监理工作通知单

工程名称：上海化工区漕泾 20 兆瓦移动式光伏电站示范项目二期

编号：GFDZJBM08-17

事由：关于直流电缆套管安装事宜

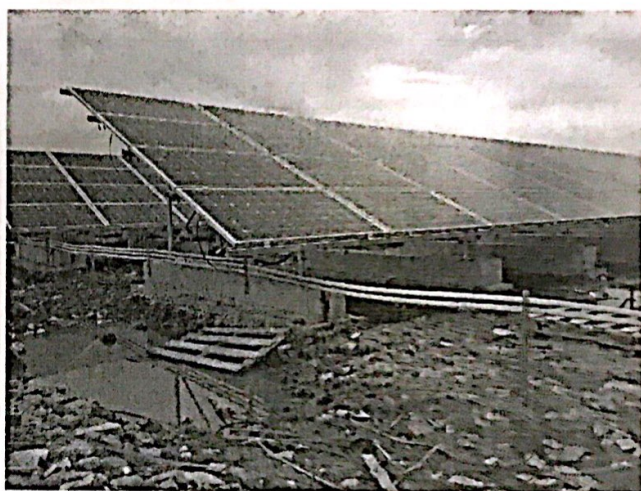
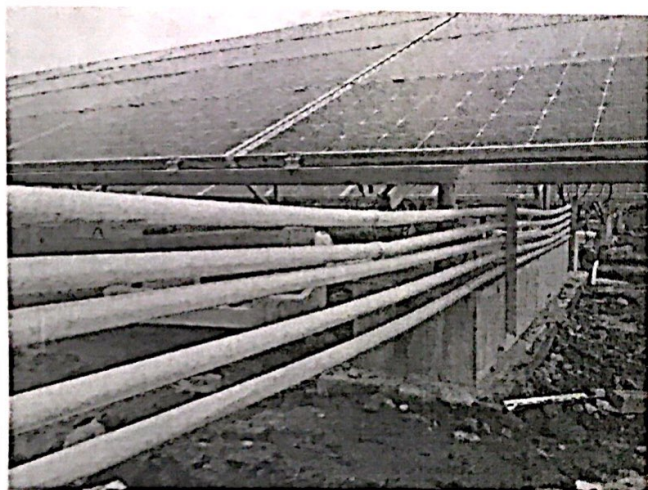
通过对一区、二区已安装完成的部分的检查发现，直流电缆套管敷设不在同一水平位置，套管弯曲幅度过大，支架排布不合理，施工工艺较差，严重影响本工程的外观质量。现要求贵方立即对此部分进行整改，跟换套管材质，下垂部分增设电缆支架，限期 3 个工作日内完成，整改完毕后通知我方监理到场进行验收工作。
